Technische Änderung am Abgaskrümmmer, neues AGR-Rohr und Hitzeschutzblech ?

Fahrzeughersteller: VW

Fahrzeuge: T6 2.0 tdi

Motorcode: CXGA, CXGB

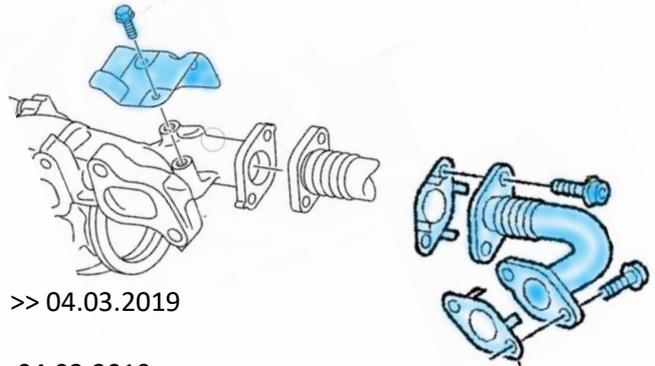
Muss die rot gekennzeichnete Ausführung ersetzt werden, so werden nachstehende Bauteile vom Fahrzeughersteller benötigt:

2x	106 884 02	Schraube M6x8
1x	03N 145 811 B	Hitzeschutzschild
2x	03L 131 547 P	Abgasdichtung
2x	N 910 461 01	Schraube M8x22
2x	N 910 268 02	Schraube M8x20

1x	04L 131 521 AK	AGR-Verbindungsrohr >> 04.03.2019
oder		
1x	04L 131 521 BF	AGR-Verbindungsrohr 04.03.2019 >>

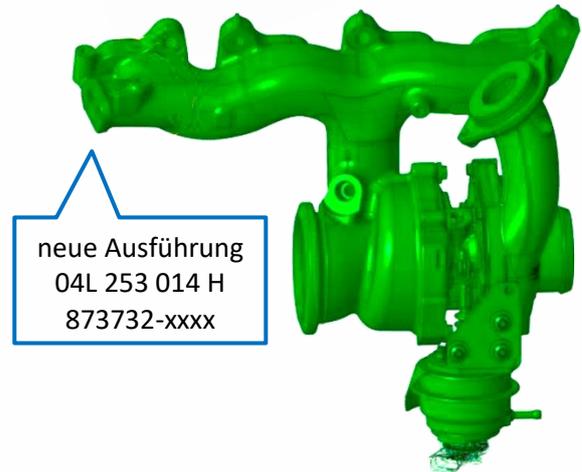
alte Ausführung
04L 253 016 S
04L 253 020 G
830324-xxxx

neue Ausführung
04L 253 014 H
873732-xxxx
